製品一部変更のお知らせ

2010年 8月 10日

型 番 : K-8075-6.1
(上記製品を基本とする特注品を含みます)

変更前 (断面図)	変更後 (断面図)

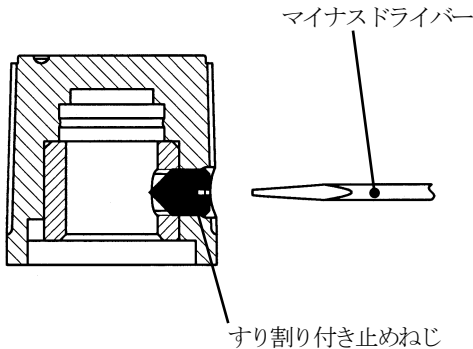
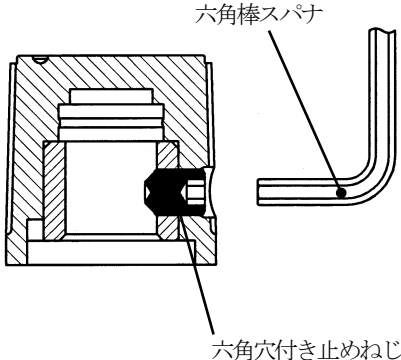
2) 変更内容：止めねじ変更

すり割り付き止めねじ (とがり先) M3 P0.5 l=4 材質：合金鋼 表面処理：ニッケルめっき 使用工具：マイナスドライバー 呼び0.4×2	六角穴付き止めねじ (くぼみ先) M3 P0.5 l=4 材質：合金鋼 表面処理：黒色酸化皮膜 使用工具：六角棒スパナ 呼び1.5

3) 変更の理由：使用部品標準化

4) 実施の時期： 2010年9月 上旬頃、弊社生産分より順次
(受注状況の変動により多少前後する場合がございます。)
上記日程にてお困りのお客様は弊社営業担当までご相談下さい。
